**Protokoll
zum Ortstermin
in der Gemeinde Wiefelstede am 12.05.2020**

1. L 825, Kortebrügger Straße (270/20)

Beschilderung der Nebenanlagen

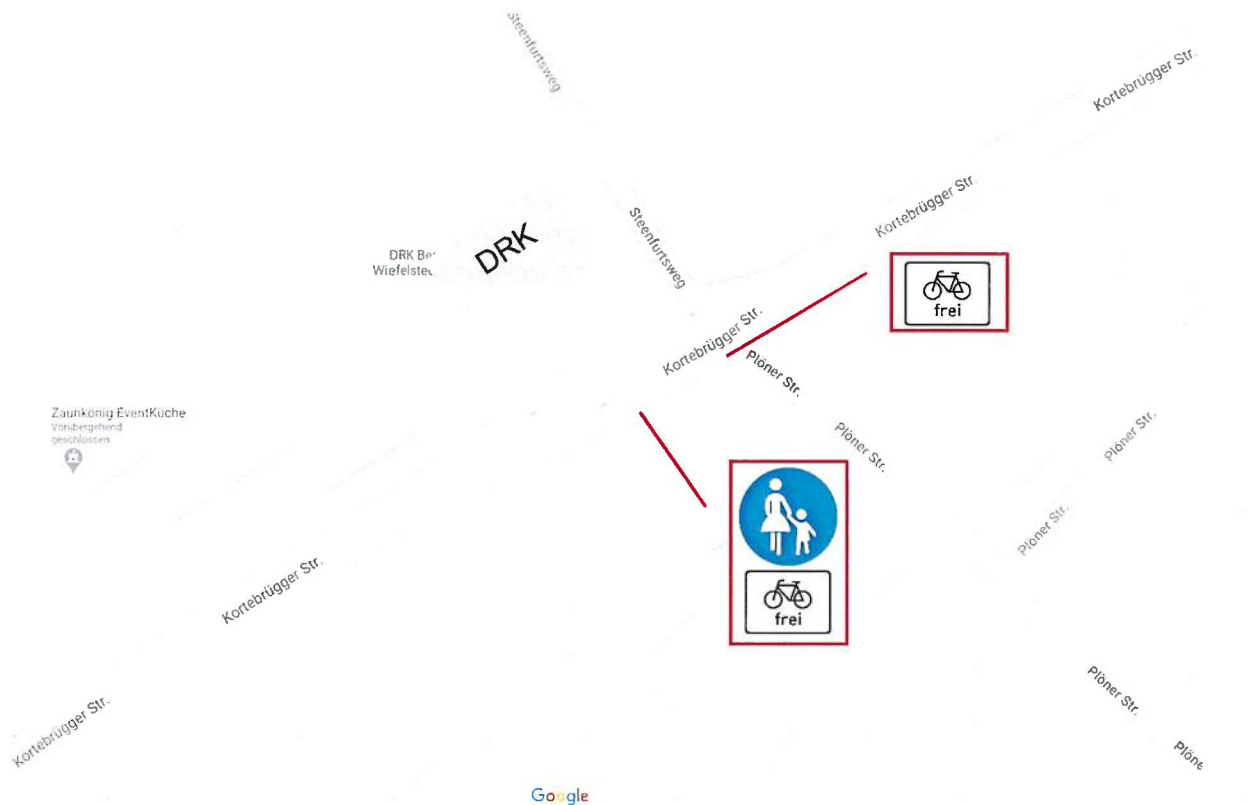
Höhe „Plöner Straße“ und „Steenfurtsweg“ ist eine Querungshilfe in Form einer Mittelinsel vorhanden. Der kurze Gehweg auf der südlichen Nebenanlage am Fahrbahnteiler vor der DRK Bereitschaft Wiefelstede ist mit dem VZ 239 und dem Zusatzzeichen 1022-10 zu beschildern. Die Gegenläufigkeit bis zur Querungshilfe wird zugelassen.

Das VZ 239 „Gehweg“ muss entgegen der Fahrtrichtung (in Richtung Nethen) entfernt werden. Das Zusatzzeichen 1022-10 „Radfahrer frei“ bleibt bestehen.

Auf der Rückseite des Vorfahrtsschildes soll das Zusatzzeichen 1022-10 angebracht werden.

Das VZ 239 „Gehweg“ muss entgegen der Fahrtrichtung (in Richtung Nethen) entfernt werden. Das Zusatzzeichen 1022-10 „Radfahrer frei“ bleibt bestehen.

d) Einmündung Danziger Straße

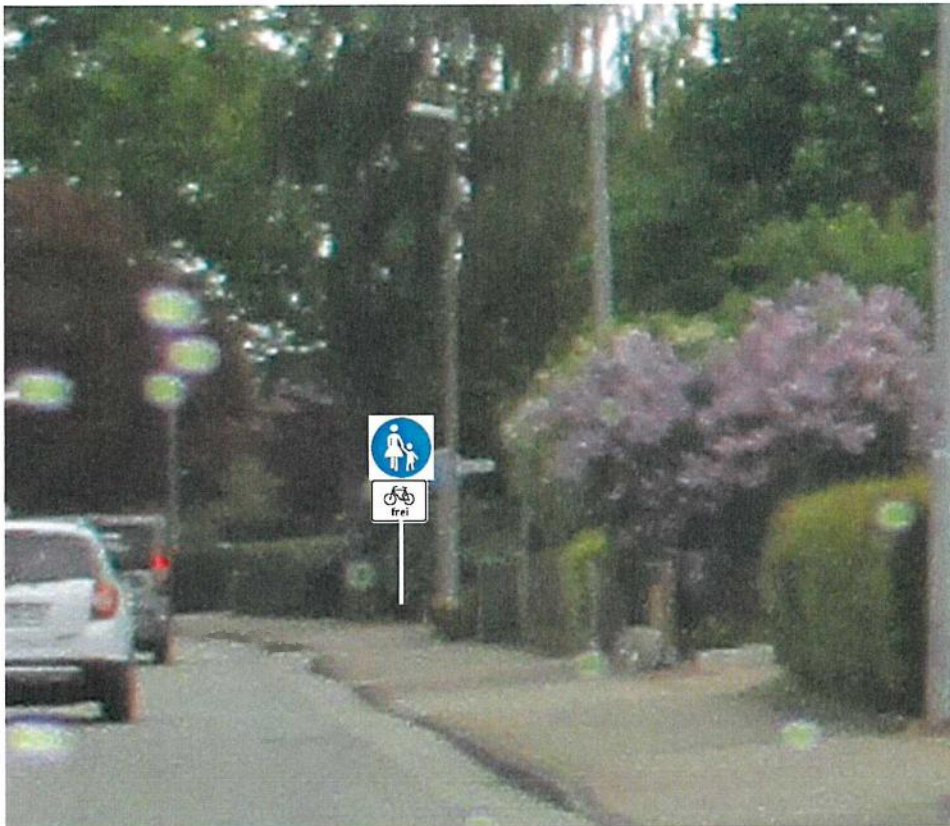
Das VZ 239 bleibt erhalten. Unter dem Zusatzzeichen 1022-10 ist das ZZ 1000-30 mit Richtungspfeil beide Richtungen anzubringen.

In Richtung Ortsmitte ist das VZ 240 durch das ZZ 1022-10 auszutauschen.

Das VZ 240 ist durch das VZ 239 mit ZZ 1022-10 zu ersetzen.

Das Zusatzzeichen 1022-10 ist anstelle des VZ 240 anzubringen.

Das VZ 240 ist durch das VZ 239 mit ZZ 1022-10 zu ersetzen.

Das VZ 240 ist durch das VZ 239 mit ZZ 1022-10 zu ersetzen.
